**INFORME TÉCNICO DE FISCALIZACIÓN AMBIENTAL**

**Medidas Provisionales**

**TERMINAL PORTUARIO COQUIMBO**

**DFZ-2022-2652-IV-MP**

Figura 3.

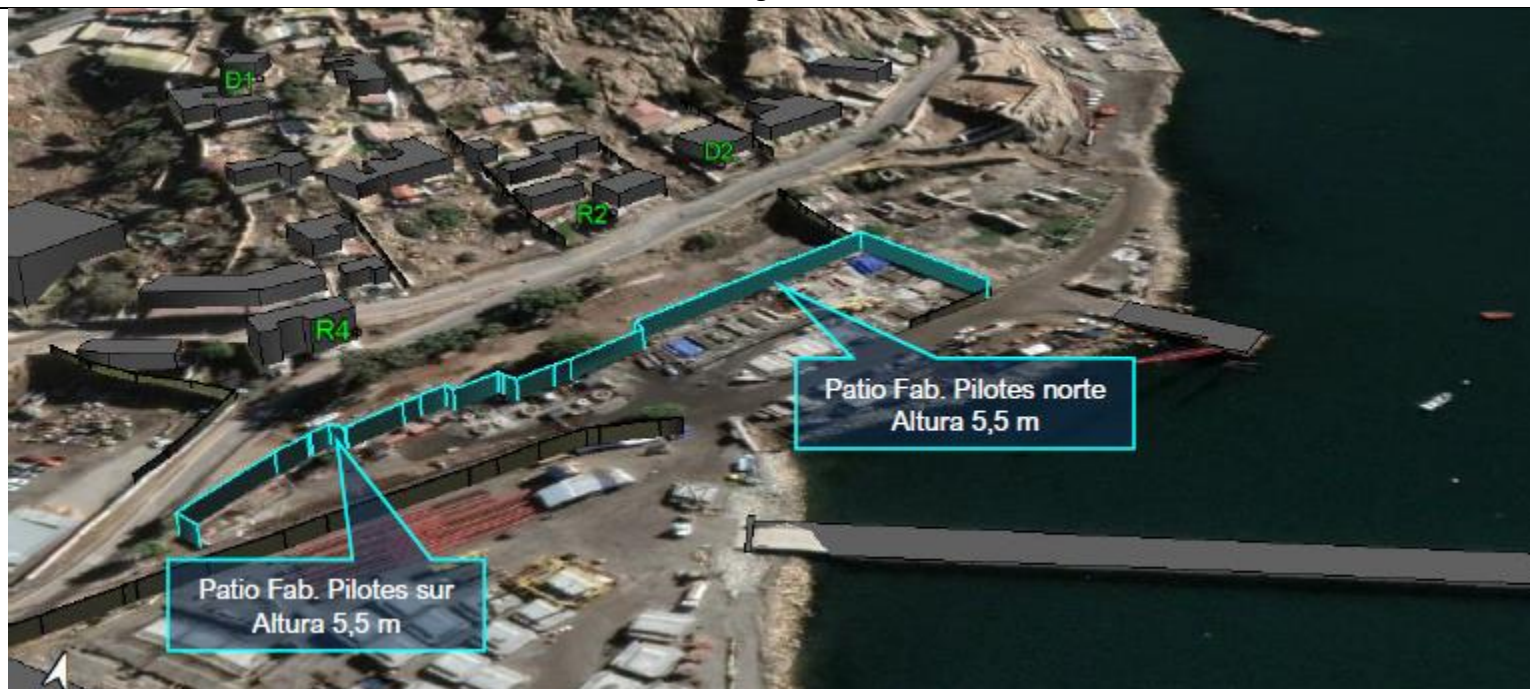
Descripción del medio de prueba: Extracto de plano de la barrera acústica fija (línea roja), solicitada en la MP N°1 (Fuente: reportes del titular. Anexos 2.a y 2 d)

**Figura 4.**

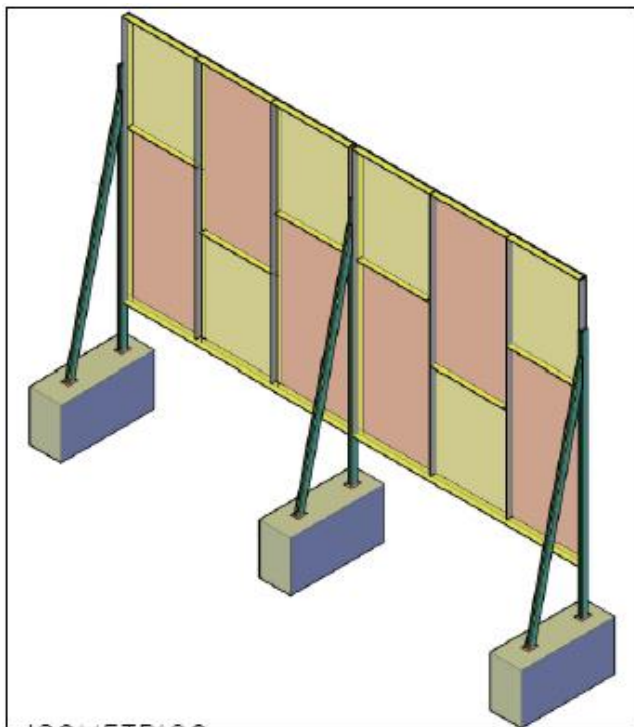
**Descripción del medio de prueba:** Representación de la localización de barrera acústica fija solicitada en la MP N°1 y la localización de receptores de ruido (Fuente: reportes del titular. Anexos 2.b y 2 d)

**Figura 5.**

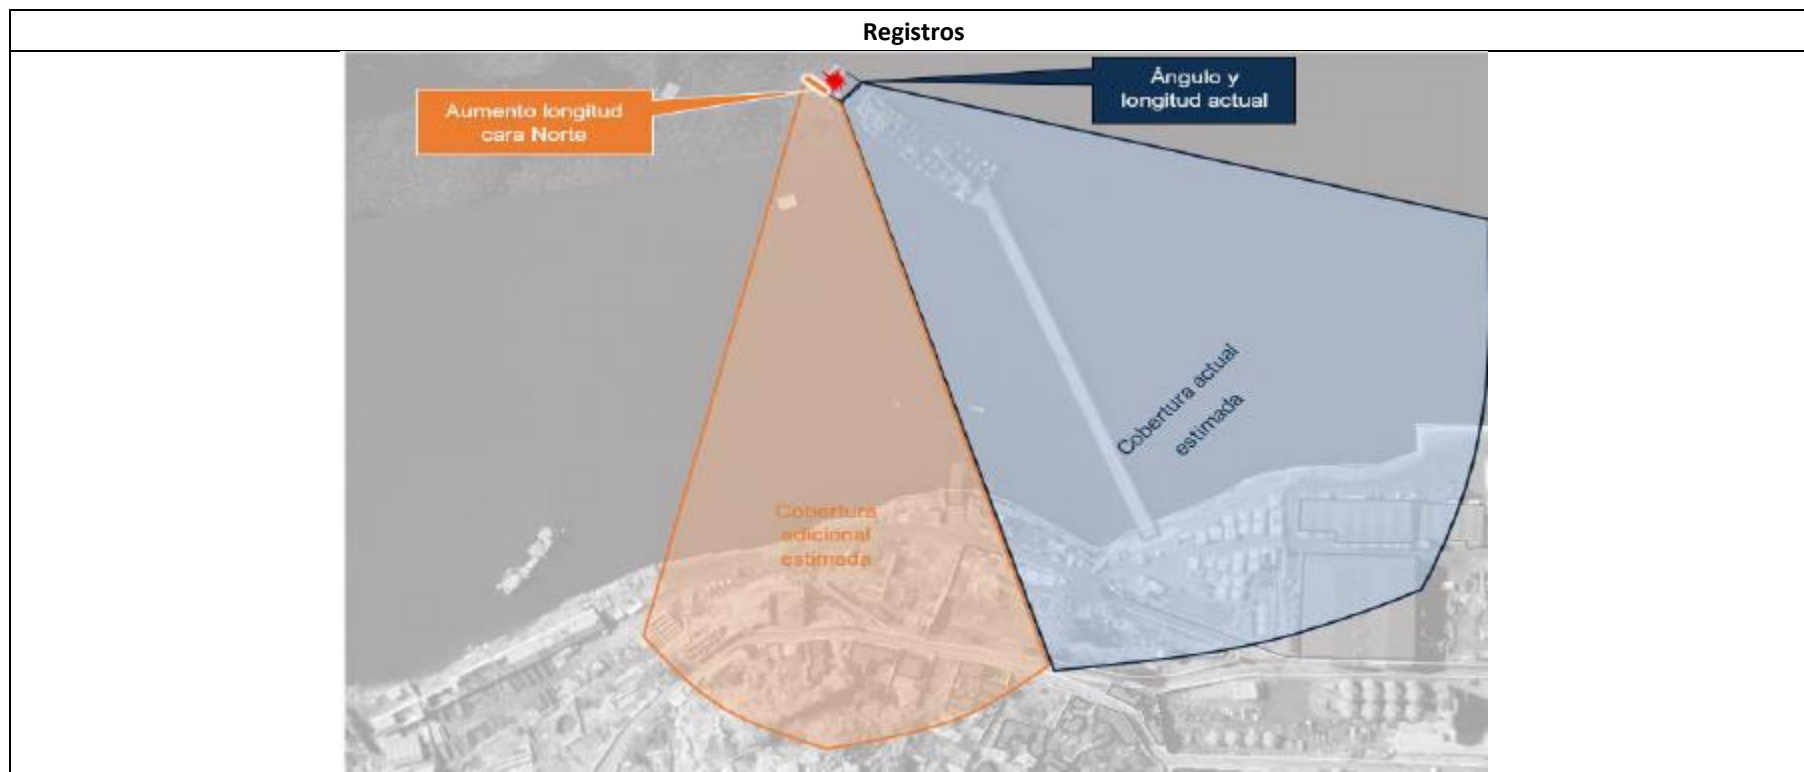
**Descripción del medio de prueba:** Recomendación del estudio acústico para la optimización de medidas de mitigación existentes en el procedimiento y equipos de hincado de pilotes (Anexo 2.b)
